COMUNE DI SAN DIDERO

Infrastrutture Strategiche L. 443/01 (Legge Obiettivo). “Nuovo collegamento ferroviario Torino-Lione, Parte comune italo-francese, Tratta in territorio italiano, Progetto Definitivo di 1ª fase e completamento del programma di risoluzione delle interferenze. Progetti definitivi dell’autoporto della Società SITAF e di ‘Guida Sicura’ della Società CONSEPI, enti interferenti (CUP C11J050000300001)”

OSSERVAZIONI

alla documentazione progettuale pubblicata da LTF il 17 dicembre 2013.

Fig. 1 – Traffico merci nel corridoio transalpino della Valle di Susa : dati storici vs capacità

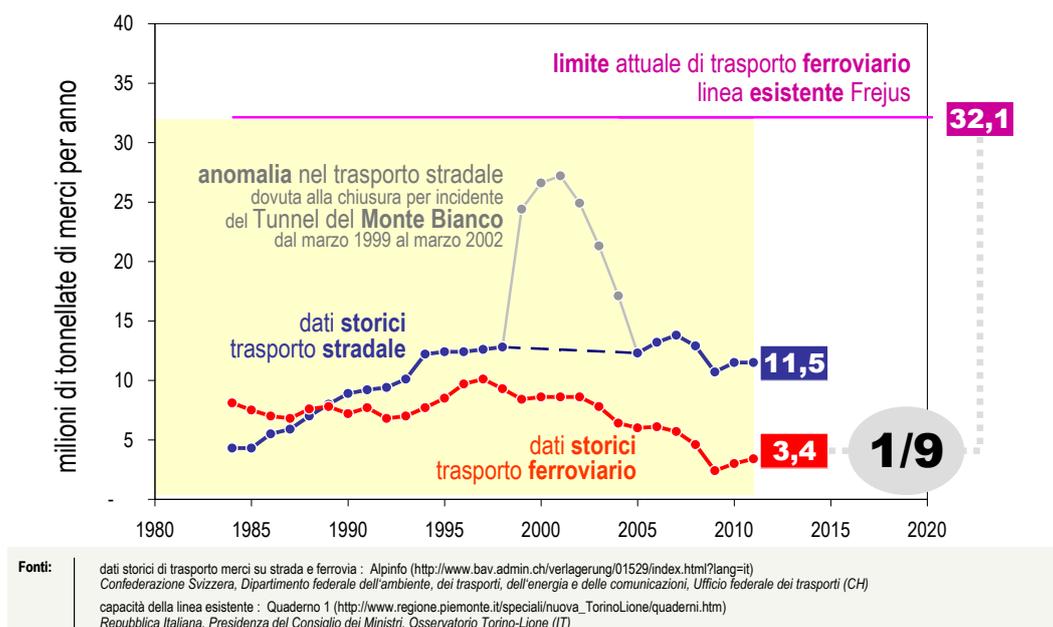
Il traffico merci trasportato su ferrovia (curva rossa in Fig. 1) registra da oltre un decennio una notevole riduzione: il dato più recente (3,4 milioni di tonnellate nel 2011) è pari a circa un terzo del massimo storico (10,1 milioni di tonnellate nel 1997).

Il traffico merci trasportato su strada (curva blu in Fig. 1) è sostanzialmente stabile dalla prima metà degli anni '90. I valori registrati nel quinquennio 1999-2004 (curva grigia in Fig. 1) costituiscono un'anomalia di carattere temporaneo dovuta alla forzata deviazione dei flussi di traffico per effetto dell'incidente sul Tunnel stradale del Monte Bianco (24 marzo 1999). A seguito della sua riapertura al transito dei mezzi pesanti (9 marzo 2002), in pochi anni il trasporto su strada in Valle di Susa si è ricondotto al livello pre-anomalia. Il dato più recente (11,5 milioni di tonnellate nel 2011) è di poco inferiore alla media registrata nel quindicennio precedente (12,5 milioni di tonnellate tra 1996 e 2010, esclusa l'anomalia verificatasi).

L'attuale linea ferroviaria in esercizio a doppio binario tra Torino – Lione ha una capacità massima di trasporto merci (retta viola in Fig. 1) corrispondente a 32,1 milioni di tonnellate annue, valutata dall'Osservatorio Tecnico istituito dal Governo Italiano (Quaderno 1 "Linea storica - Tratta di valico"). Tale capacità è pertanto pari ad oltre 9 volte l'attuale traffico merci ferroviario (2011) nella Valle di Susa e oltre 3 volte il massimo storico registrato (1997).

Fig. 2 – Traffico merci nel corridoio transalpino della Valle di Susa : dati storici vs previsioni

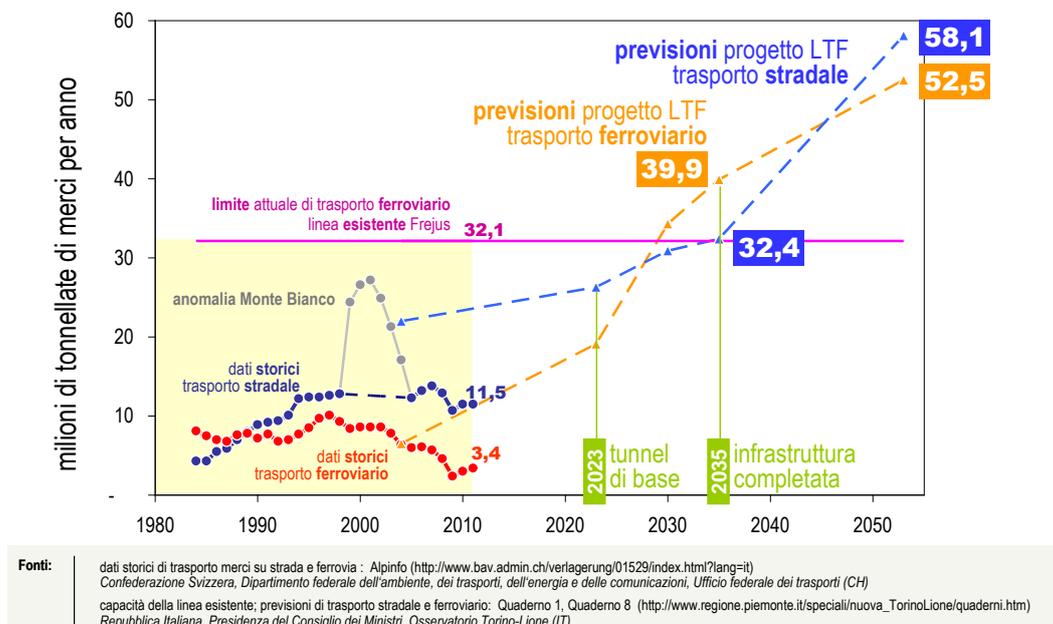
Le previsioni sono espresse sul periodo 2004-2053 e si riferiscono al traffico merci su strada (curva azzurra tratteggiata in Fig. 2) e su ferrovia (curva arancione tratteggiata in Fig. 2) in uno scenario nel quale venga costruita la nuova linea ferroviaria proposta, la cui entrata in esercizio definitiva sarebbe prevista al 2035 (come definito nel cronoprogramma indicato nell'attuale progetto preliminare della tratta internazionale, approvato dal Governo Italiano con Deliberazione CIPE 3 agosto 2011. n. 57).

Osservando il periodo 2004-2011 emerge con evidenza come tali previsioni siano fortemente eccedenti rispetto all'andamento reale indicato dai dati storici disponibili. L'errore è presente sia in termini quantitativi (con sovrastime comprese tra 2 e 3 volte il dato storico registrato) ma soprattutto in termini di tendenza. Infatti, secondo le previsioni LTF, tra 2004 e 2010 nel corridoio in esame si sarebbe dovuta

registrare una crescita del trasporto merci complessivo superiore al 30%, mentre i dati storici dello stesso periodo indicano una significativa riduzione.

Inoltre le tendenze di medio e lungo termine indicate da LTF (Fig. 2), basate su crescite ancor più sostenute (al 2035 merci su ferrovia decuplicate, merci complessive quintuplicate), appaiono quantomeno incompatibili con gli effetti indotti dall'attuale congiuntura economica mondiale, europea e nazionale.
